О согласовании схемы устройства воздухооборудования цех 8

ООО «КиКГЕОСТРОЙ» в рамках договора №МВМ/19-07 от 19.07.2023г. выполняет работы на объекте «Цех № 8, расположенный по адресу: Московская область, г.о. Мытищи, ул. Колонцова, 4, капитальный ремонт».

Приложение №1. Схема устройства воздухооборудования цех 8.

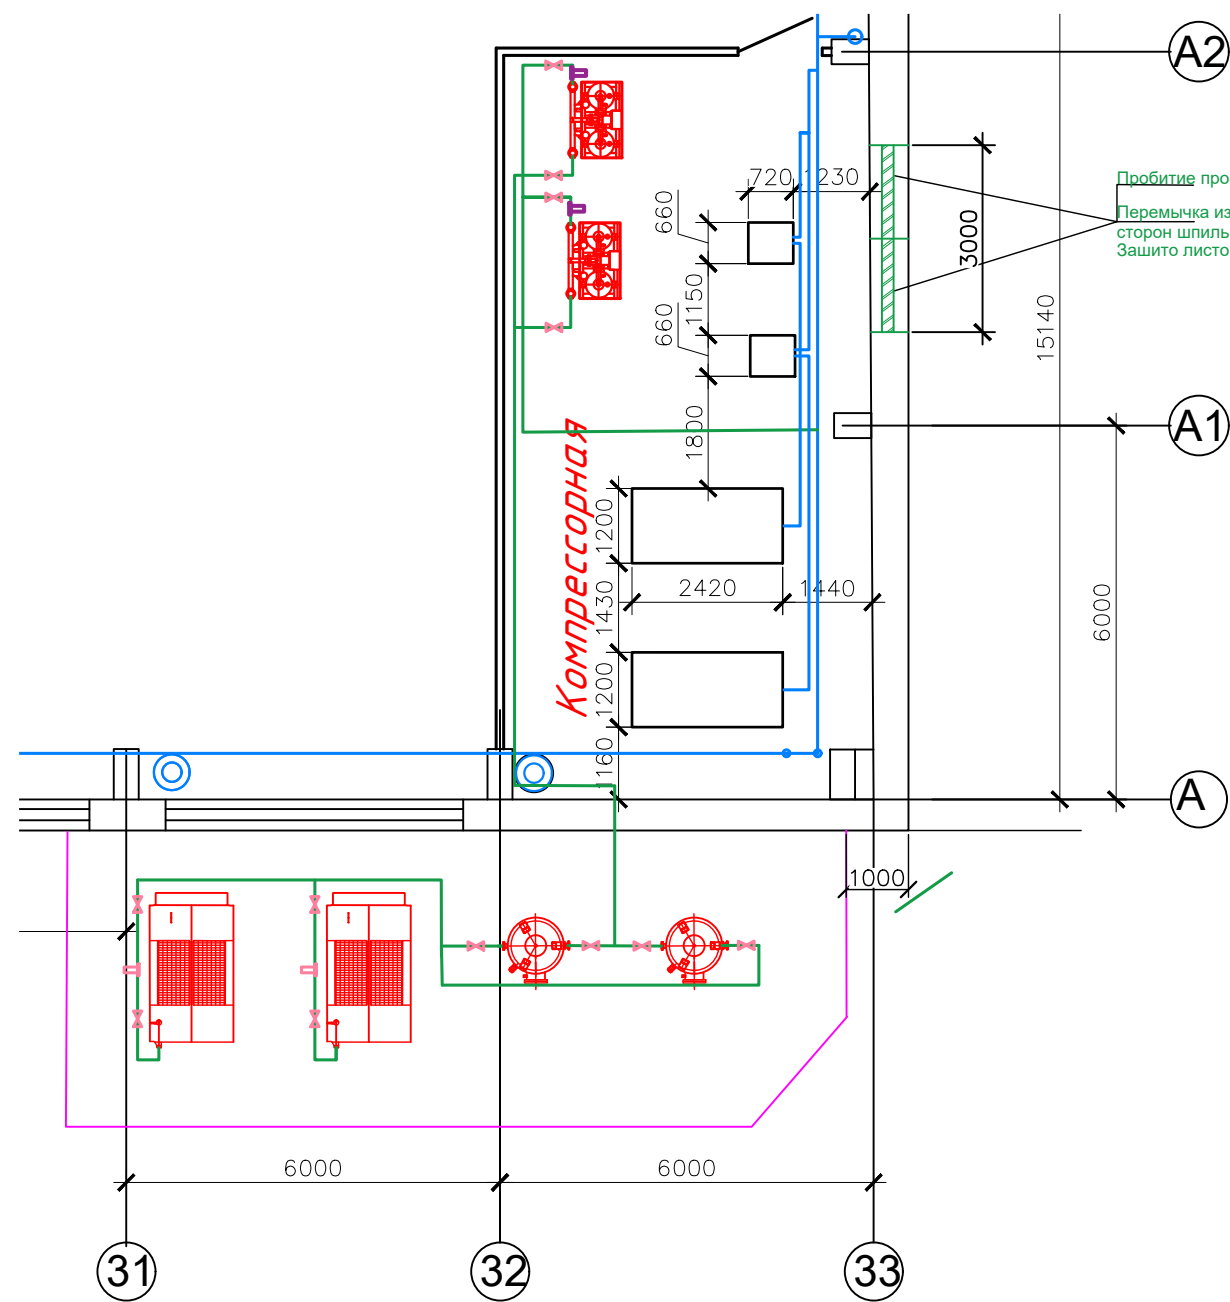
Просим Вас согласовать схему монтажа трубопровода воздухооборудования и обвязку оборудования со всеми изменениями и дополнениями, которые были получены со стороны эксплуатации АО «МЕТРОВАГОНМАШ», а именно:

- изменение прокладки трубопроводов до места расположения компрессоров внутри цеха, с целью избежать возникновения конденсата из-за разницы температур в помещении и на улице в холодное время года;
- изменение обвязки воздухонакопителей: обвязка без байпаса предусмотренного проектом;
- изменение обвязки осушителей(согласно схеме) ;
- установка дополнительных магистральных фильтров на обратке после осушителей .
